改善箇所説明図

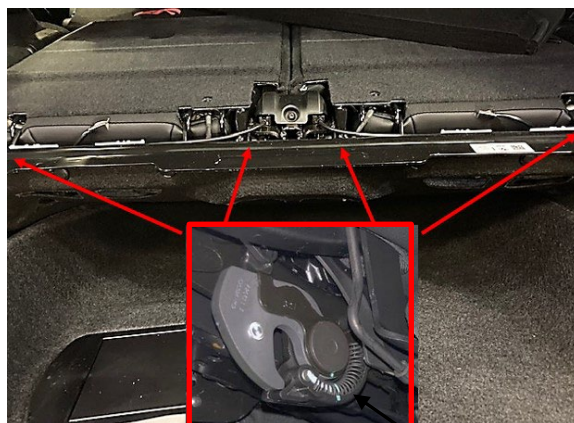
基準不適合発生箇所

プレッシャー スプリング

注) は、欠損している場合に取り付ける部品を示す。

製造時の不具合により、3 列目シートの電動式折り畳み機能に必要なプレッシャー スプリングが正しく取り付けられていない、または完全に欠落している可能性がある。そのため、シートのバックレストが完全にロックされず、事故が生じた場合や、急ブレーキを掛けた際にラゲッジルーム内の荷物が滑り、乗員が負傷するおそれがある。

全車両、3 列目シートのバックレストのプレッシャー スプリングを点検し、正しく取り付けられていない場合は修正し、欠損している場合はプレッシャースプリングを取り付ける。
